改善箇所説明図

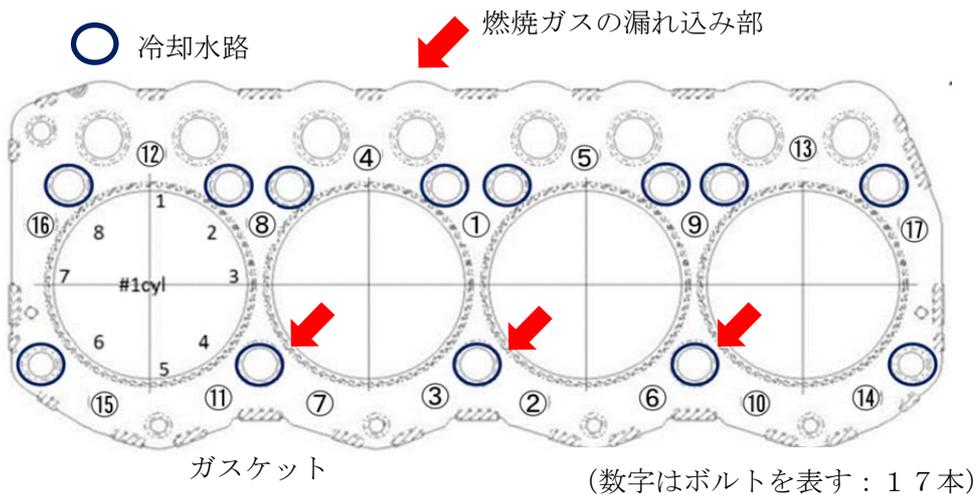
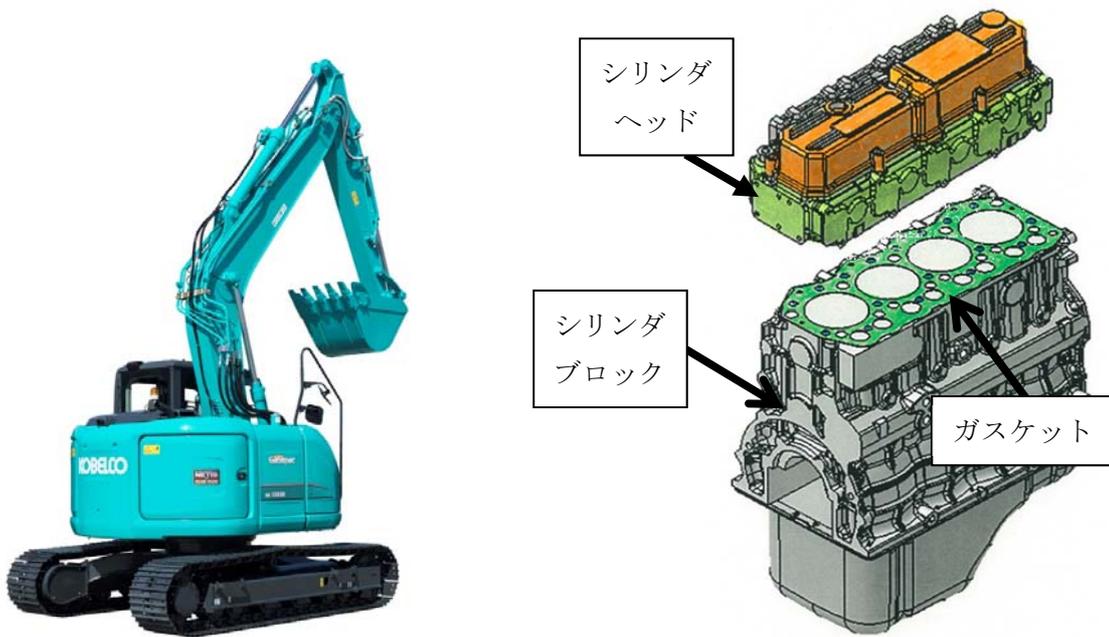
エンジンにおいて、以下の原因により、燃焼ガスが冷却水路へ漏れ込むことがある。

- ① シリンダヘッド取付ボルトにおいて、初期締付力が不適切であるため、シリンダヘッドとヘッドガスケットに摩耗が発生する。
- ② ヘッドガスケットの構造が不適切なため、ヘッドガスケットの摩耗進行により燃焼ガスを十分にシールすることができない。
そのままの状態で使用し続けると、オーバーヒートやヒータ作動不良等の不具合が発生し、また排出ガスがリザーバタンクから外部へ漏出されるおそれがある。

対象全車両に対し、実車の状況に応じ、以下いずれかの改善措置を実施する。

- ③ シリンダヘッド及びヘッドガスケットの交換
- ④ エンジン交換

エンジンヘッドカバーに識別シールを貼付する。
